## **PARC EOLIEN DES SAULES**

Communes de Fontaine-Uterte et Croix-Fonsomme (02)

### **MEMOIRE EN REPONSE A L'AVIS DE L'AUTORITE ENVIRONNEMENTALE**

Carte représentant les effets cumulés paysagers au niveau de l'aire éloignée :

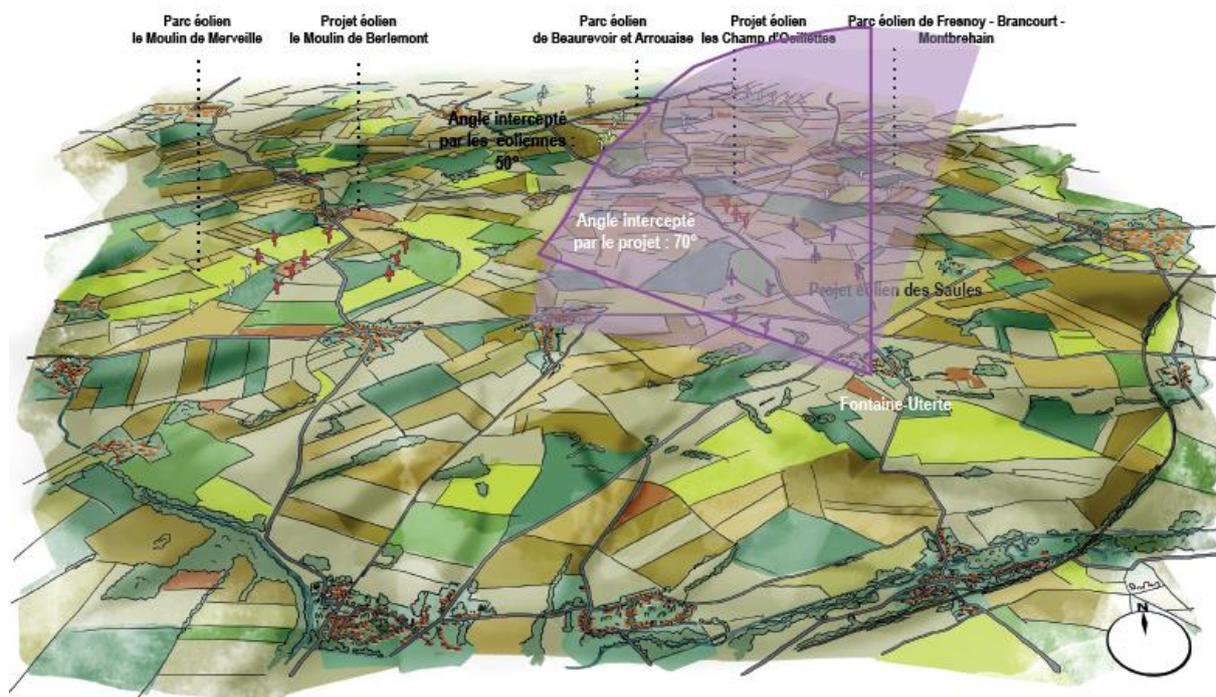
L'autorité environnementale recommande d'approfondir l'étude des effets cumulés dans un objectif d'évitement ou de réduction des incidences sur le paysage et les milieux naturels.

Le village de Fontaine-Uterte présente actuellement des vues vers le Nord vers les parcs éoliens déjà existants de Fresnoy-Brancourt- Montbrehain, Arrouaise. Au Sud de Fontaine- Uterte, l'absence d'éolienne permet d'avoir un espace de respiration très important. L'angle sur l'horizon intercepté par des éoliennes est d'environ 100°. Le projet des Saules vient se superposer aux éoliennes existantes.

Le village de Sequehart présente actuellement des vues vers l'Ouest et les parcs éoliens déjà existants Le Moulin de Merveille et le projet éolien de Berlemont. Le projet des Saules vient créer de nouvelles visibilités dans le champ visuel en direction de l'Est. Les perceptions se font principalement à partir de la frange urbaine vers la campagne, notamment à partir des zones d'habitat souvent récentes.

Cartes des 3 variantes étudiées :

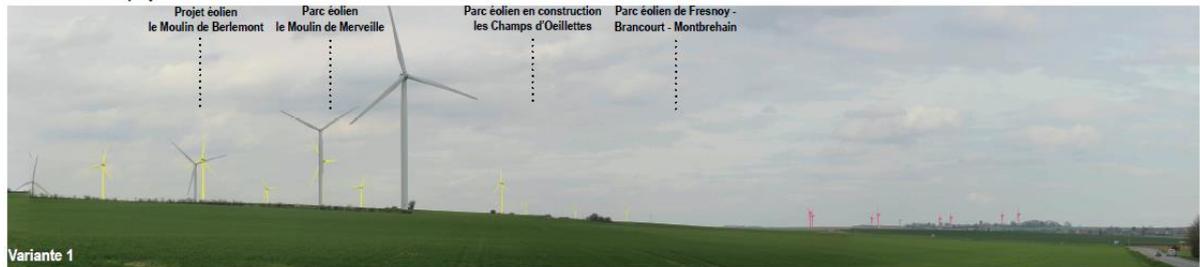
L'autorité environnementale recommande d'étudier une variante étudiant les possibilités d'aligner les éoliennes du projet avec les éoliennes des parcs situés à proximité immédiate

Il est proposé 3 variantes représentées sur les cartes ci-contre :

- variante 1 composée de 8 éoliennes formant 2 lignes parallèles de 4 ;
- variante 2 composée de 7 éoliennes formant une ligne ;
- variante 3 composée de 8 éoliennes formant < 4 lignes parallèles de 2 > ;

Les photomontages suivants permettent de comparer les trois variantes. Le choix de l'implantation finale doit également être dicté en prenant en compte les parcs et projets à proximité pour rester dans la continuité et renforcer l'orientation des lignes de forces principales du paysage. Les photomontages sont réalisés avec le gabarit d'éolienne suivant :

Date de la prise de vue : avril 2020  
 Coordonnées : x : 716 845 ; y : 6 986 529  
 Altitude du point de vue : 140 mètres  
 Distance éolienne la plus proche : 9,8 km  
 Distance éolienne la plus éloignée : 10,8 km  
 Orientation : Nord-Ouest  
 Champ visuel : 50°

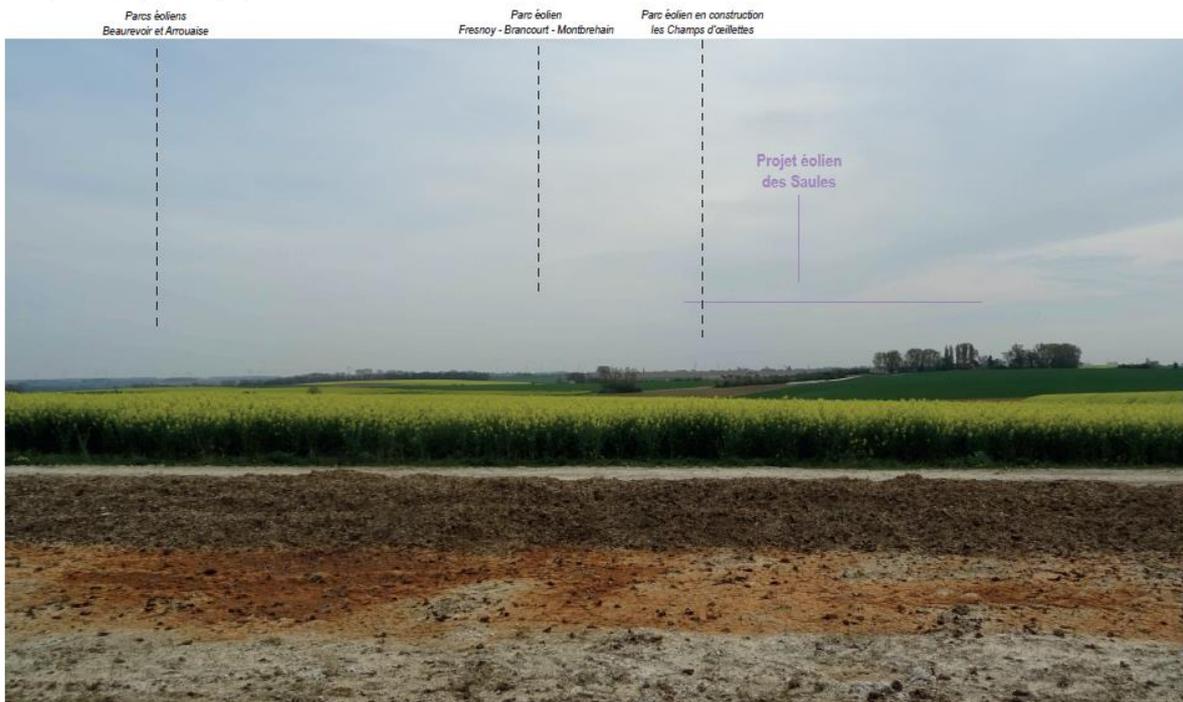
L'autorité environnementale recommande d'étudier l'impact visuel du projet sur le mémorial américain de Bellicourt, notamment sur le champ de vison du champ de bataille et de produire des photomontages.

Le Mémorial Américain est actuellement en travaux et inaccessible. La prise de vue a été effectuée à proximité le long de la route départementale 1044. De ce point de vue, les pales et les rotors du projet éolien des Saules sont perceptibles, dans la continuité des parcs et projets éoliens. La distance rend l'impact faible.

Actualisation du photomontage n°10 - Bearevoir - Ancien Château - Monument Historique :

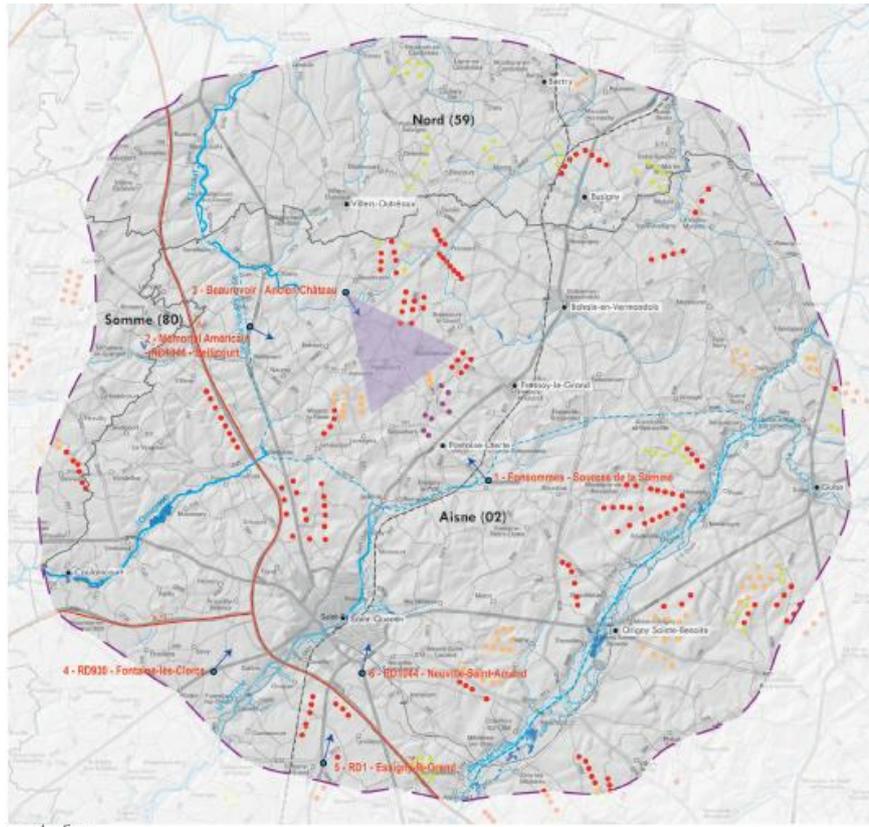
L'autorité environnementale recommande d'actualiser le photomontage n°10 avec les nouveaux parcs éoliens construits depuis 2018 et de produire un photomontage depuis le bord du bassin concernant les sources de la Somme et d'actualiser l'analyse des impacts.

Depuis l'ancien Château, Monument Historique, situé sur une butte à l'écart du village de Bearevoir, les éoliennes sont perceptibles dans le paysage ouvert et agricole. Au premier plan, les éoliennes du parc d'Arrouaise sont fortement visibles. Le projet des Saules et le parc de Fresnoy - Brancourt - Montbrehain se distinguent bien et forment deux lignes d'éoliennes très cohérentes. La distance rend l'impact faible.

Photomontage depuis les sources de la Somme – Fonsommès – Site inscrit :

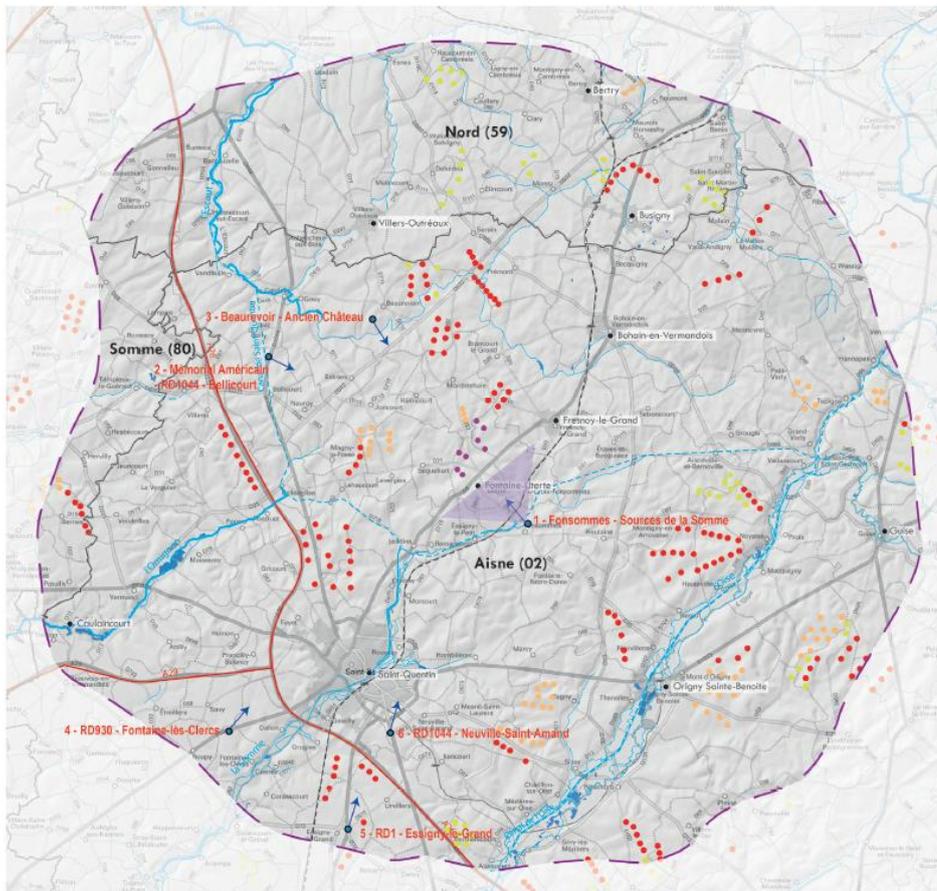
L'autorité environnementale recommande d'étudier l'impact visuel sur la perspective de la basilique de Saint-Quentin avec des photomontages depuis les routes départementales 930, 1 et 1044 et de présenter, le cas échéant, les mesures d'évitement ou de réduction des impacts.

Depuis les Sources de la Somme (Site Inscrit) au village de Fonsommès, le projet est difficilement perceptible entre le relief vallonné et la végétation, seules les pales de certaines éoliennes sont visibles. L'impact est faible.
